**Avis délibéré de la Mission Régionale d'Autorité environnementale
de Nouvelle-Aquitaine
sur un projet de parc photovoltaïque flottant de 5,5 Ha
à "Lande Dartigolle" sur la commune de Captieux (33)**

n°MRAe 2023APNA158

Localisation du projet : Commune de Captieux (33)
Maître d'ouvrage : Société Flexol d'Artigolle
Avis émis à la demande de l'Autorité décisionnaire : Préfet de Gironde
En date du : 25 août 2023
Dans le cadre de la procédure d'autorisation : Permis de construire
L'Agence régionale de santé et le Préfet de département au titre de ses attributions dans le domaine de l'environnement ayant été consultés.

Figure 2. Plan de masse du projet

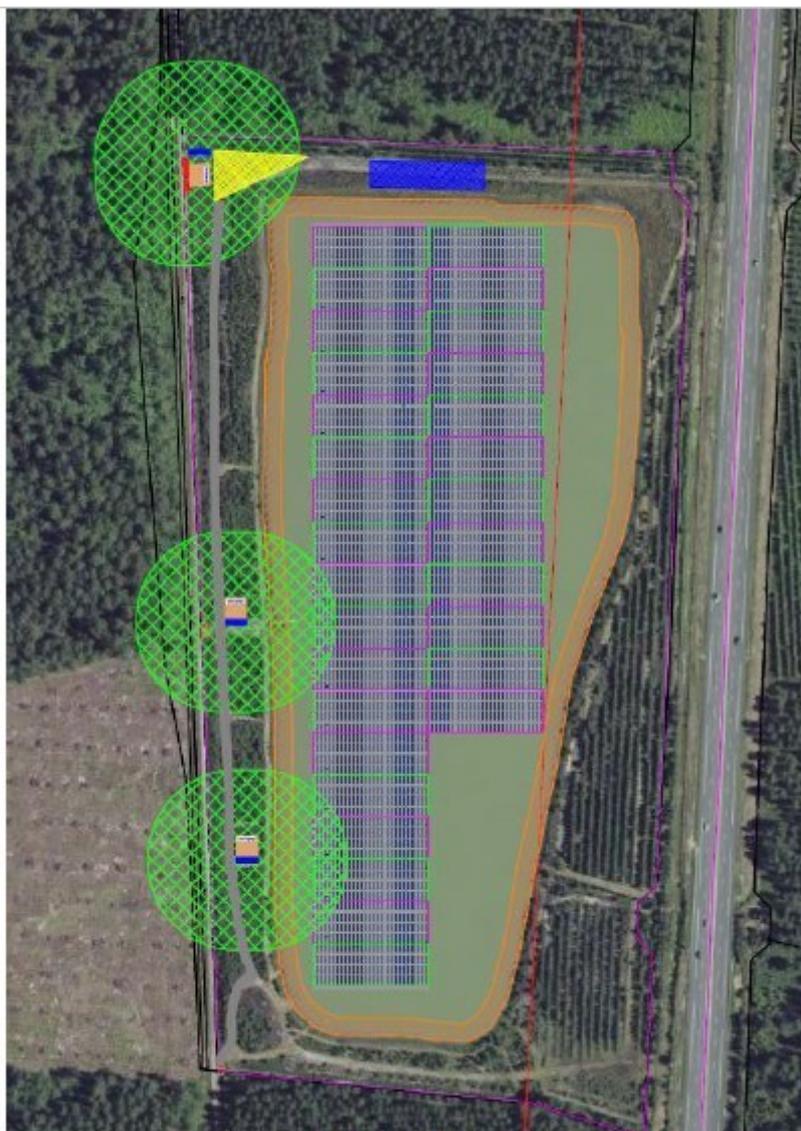
Plan de masse du projet – page 45 de l'étude d'impact **(NB : la légende est manquante dans l'étude d'impact)**

Synthese des enjeux écologiques – page 202 de l'étude d'impact

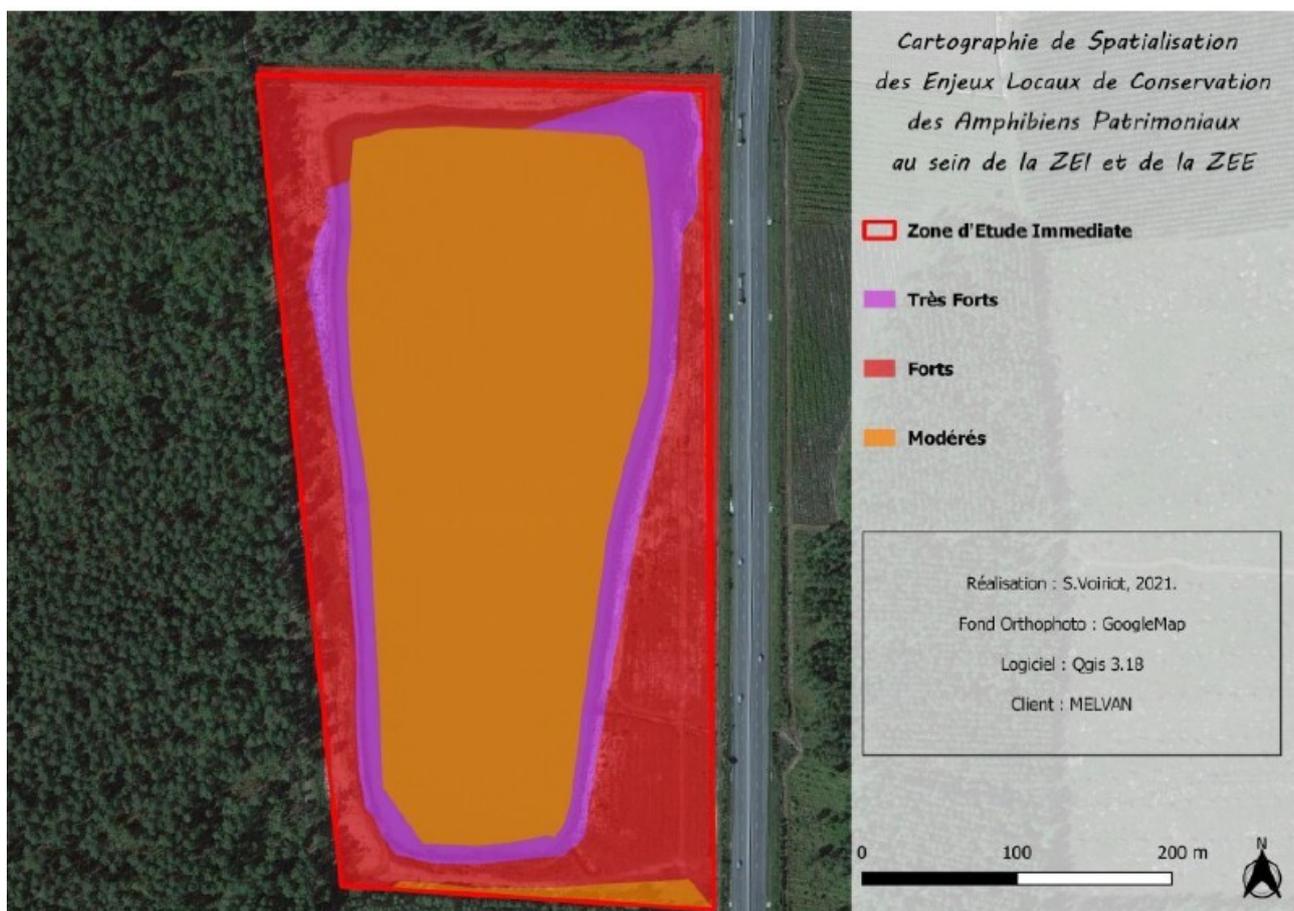
L'intitulé de la carte dans l'étude d'impacts semble erroné (la cartographie amphibiens est présentée page 155)
